Vodovodi in kanalizacija Nova Gorica (Mitja Gorjan, Dejan Pišot)
MONG (Matejka Ambrož, Oton Mozetič)

Datum: 22.4.2013

Zadeva: Zapisnik ogleda odprtih zadev Kanalizacija Grgar

ZAGORJE

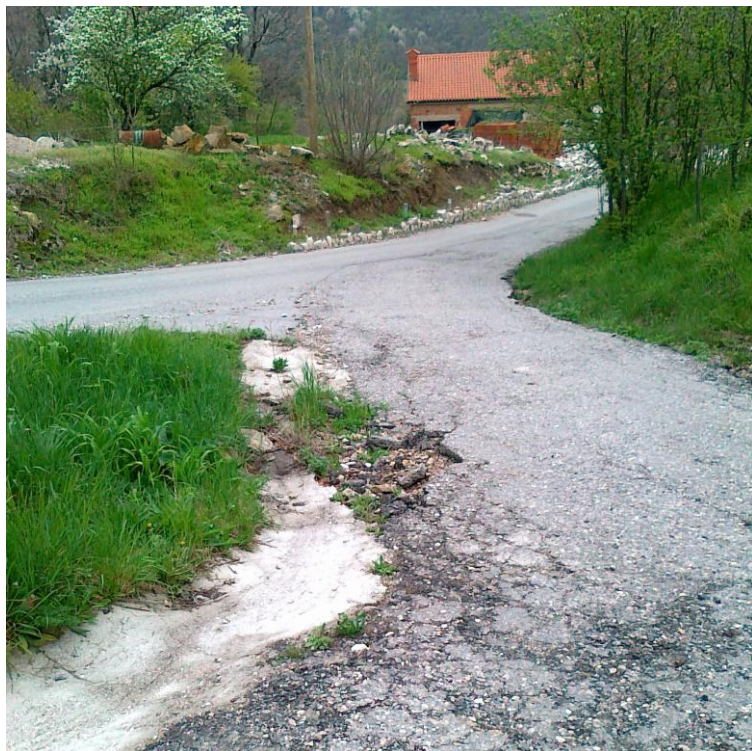
1. Poškodba cestišča v zaselku Zagorje:

Cestišče so poškodovali kamioni, ki so ta del ceste uporabljali kot obračališče.

Cestišče sedaj dodatno uničuje meteorna voda.

2. Zamašen /na pol zasut propust

V ta del se stekajo vode iz »izvira« v hribu. Pred izgradnjo kanalizacije je na desnem delu ceste proti zagorju potekal jarek, ki je zbiral vodo iz izvira. Jarek je potekal do ovinka (glej puščice na prvi skici). Sedaj voda ob nalivih dere skozi vas in pocesti ter povzroča škodo na cestišču.

3. Zasut jarek

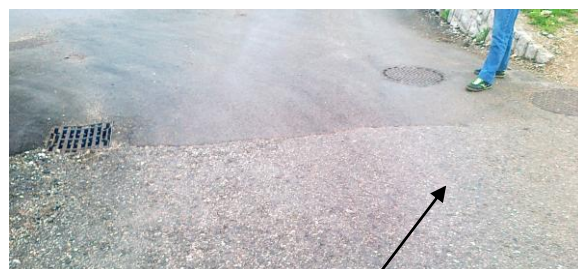
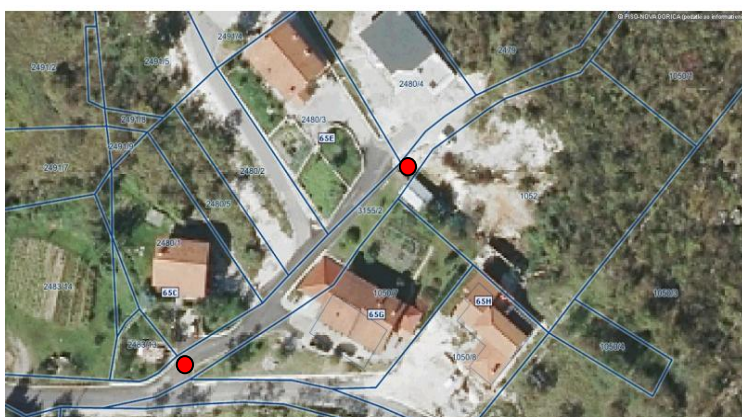
Kot je navedeno v prejšnji točki, je iz slike razvidno, da je jarek zasut. Potrebno bi bilo položiti cev, ob desnem robu cestišča.

5. Breg (Grgar 66) – propust

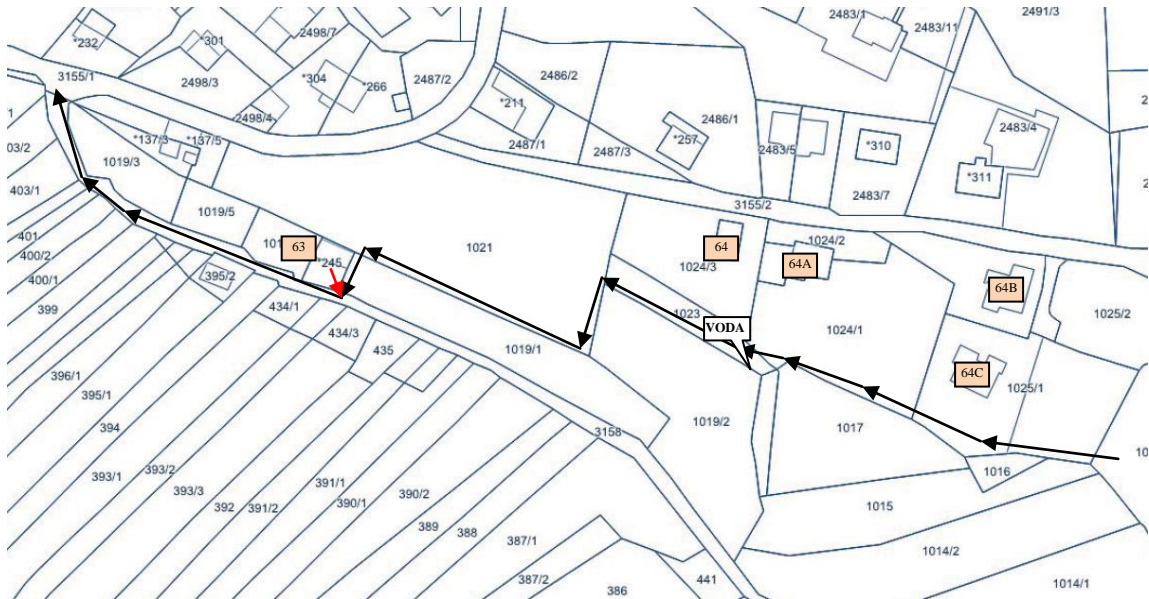
Ob velikih nalivih se na travnik dobesedno zliva hudournik, ki trga travno rušo. Travnik, ni več uporaben za košnjo.

Glede na količino vode, ki po izgradnji kanalizacije teče skozi propust je nedopustno, da voda »zaliva« in uničuje travnik. Pred izgradnjo kanalizacije se je travnik redno kosilo, sedaj ne več.

8. Predlog rešitve kanalizacije Grgar Breg (Grgar 71C, 71E)

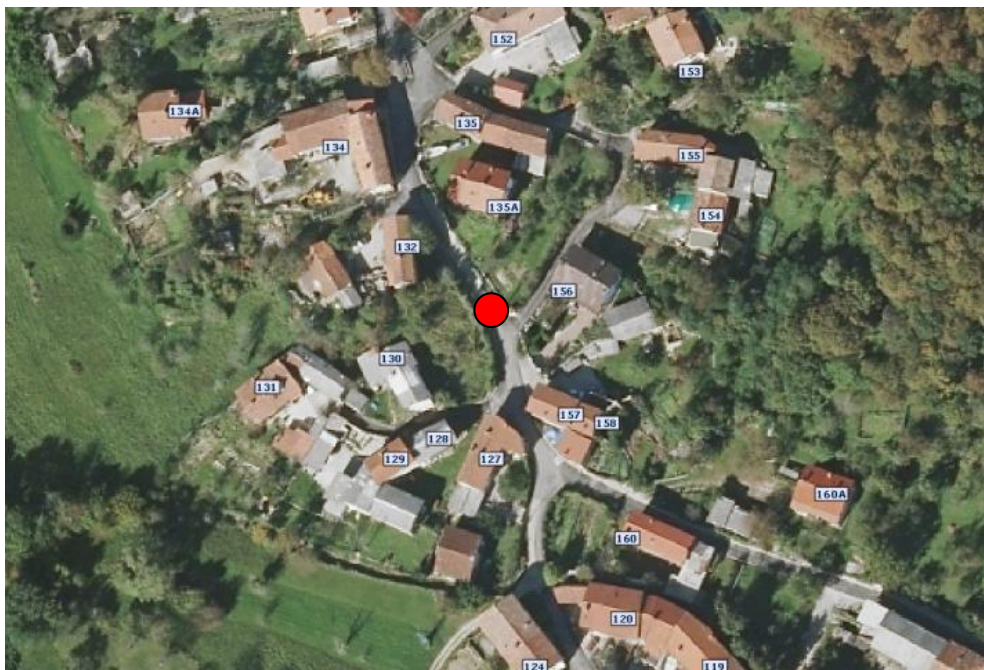
Kar je označenega z rdečimi puščicami bi bilo potrebno izvesti. Lastnika sta dogovorjena.
